Cimitero di Taranto

Rilievo di manufatto cimiteriale

Tipologia _tumulo_ _Biposto_

Campo _17_ - Lotto n° _1120_

Foto dello stato di fatto 16/09/2022

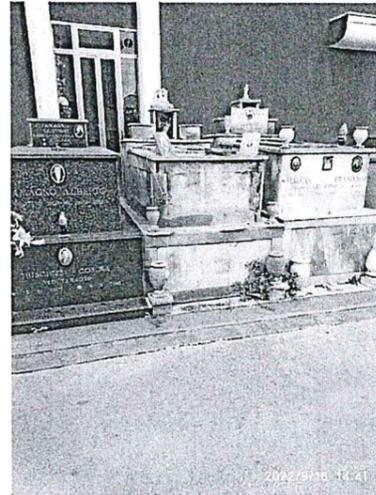
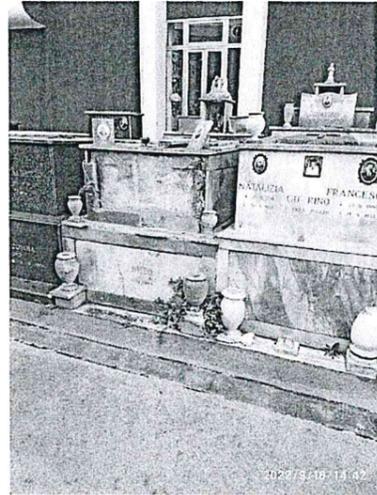
Il lotto in oggetto insiste su un'area delle dimensioni 1,40 x 2,60, in aderenza con i tumuli biposto adiacenti, pertanto il concessionario dovrà realizzare il nuovo tumulo posizionandolo al centro del lotto assegnato, a pari distanza dai tumuli laterali esistenti o in aderenza con gli stessi. Il nuovo manufatto dovrà essere allineato con i tumuli laterali. È fatto obbligo che il nuovo manufatto venga rivestito con marmi simili a quelli adiacenti.

Il concessionario dovrà procedere alla demolizione dell'esistente manufatto a proprie spese.

dovento il concessionario procedere alla eventuale realizzazione di un tumulo biposto non potrà superare l'altezza di mt 1,60 dal piano stradale del viale antistante al lotto come previsto dalla Delibera di G.C. n. 96 del 16/06/2011 (vedasi tavola grafica di ultima pagina).
